Ändring av **DETALJPLAN** för
Lenhovda Sunagård 1:46 m fl
Lenhovda samhälle, Uppvidinge kommun
Kronobergs län
1997.01.16

Tillägg till
PLANBESKRIVNING

PLANBESTÄMMELSER

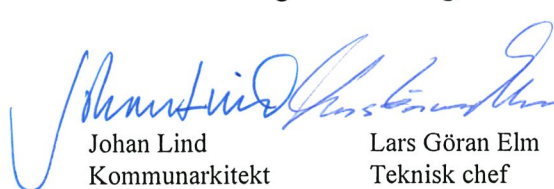
Följande gäller inom områden med nedanstående beteckningar, vilket ersätter sjunde paragrafen i de gällande planbestämmelserna. I övrigt gäller underliggande stadsplan jämsides med ändringen.

På med romersk siffra betecknat område får byggnad uppföras med högst det antal våningar som siffran anger. På med I betecknat område får även vindsvåning inredas.

På med I eller II betecknat område får byggnad icke uppföras till större höjd än respektive 4,2 och 7,6 meter.

På med I betecknat område skall taklutningen vara 22 °.
